Oznaczenie postępowania 8/2015

**dotyczy: postępowania o zamówienie publiczne w trybie przetargu nieograniczonego zamieszczonego w Dzienniku Urzędowym Unii Europejskiej w dniu 24.02.2015 r. pod numerem 2015/S 038-064654 na dostawę sprzętu medycznego jednorazowego i wielorazowego użytku w 36 pakietach dla potrzeb Wojewódzkiego Szpitala Zespólnego w Elblągu**

Wojewódzki Szpital Zespólny w Elblągu, ul. Królewiecka 146, 82-300 Elbląg informuje, że w przedmiotowym postępowaniu od 18 Wykonawców w wymaganym terminie tj. do 11.03.2015 r. wpłynęły zapytania następującej treści:

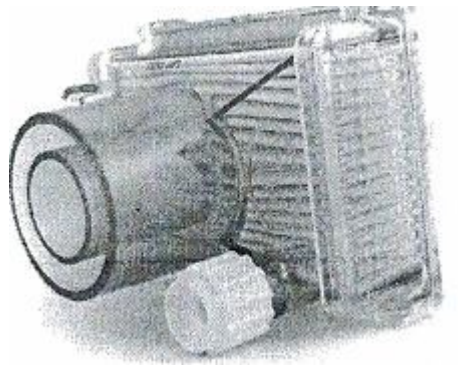
Dotyczy Pakietu nr 31 poz. 1: Czy Zamawiający dopuści filtr mechaniczny o skuteczności wyższej od wymaganej: 100% w środowisku wilgotnym (czyli naturalnym środowisku oddechu pacjenta) zarówno wobec wirusów jak i bakterii? Obudowa w kształcie kwadratu (rys. poniżej) o zaokrąglonych brzegach, reszta parametrów zgodnie z SIWZ.

Zamawiający nie dopuszcza.
